ORD. N° : 2155  
ANT. : PROYECTO DE PAVIMENTACIÓN DE ACCESOS VEHICULARES CONDOMINIO PANORÁMICO EN CALLE BENITO OCAMPO, ANTOFAGASTA.  
MAT. : ENVÍA OBSERVACIONES A PROYECTO DE PAVIMENTACIÓN DE ACCESOS VEHICULARES CONDOMINIO PANORÁMICO EN CALLE BENITO OCAMPO, ANTOFAGASTA.  
ADJ. : Listado de precios unitarios año 2025

Antofagasta, 28 agosto 2025

Figura 1

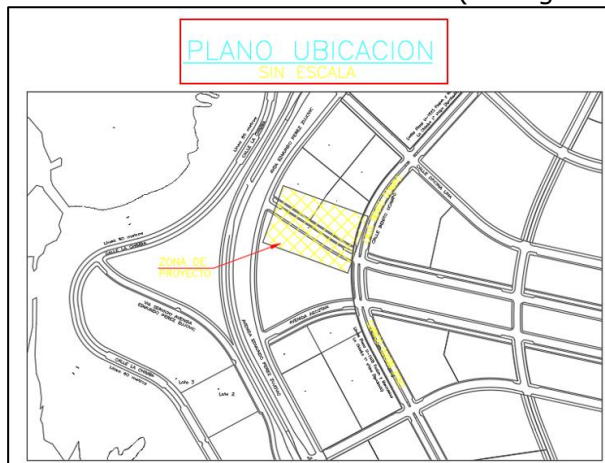
- 1.4. **Se reitera**, plano de ubicación debe ser escala 1:5000. (ver figura 1)
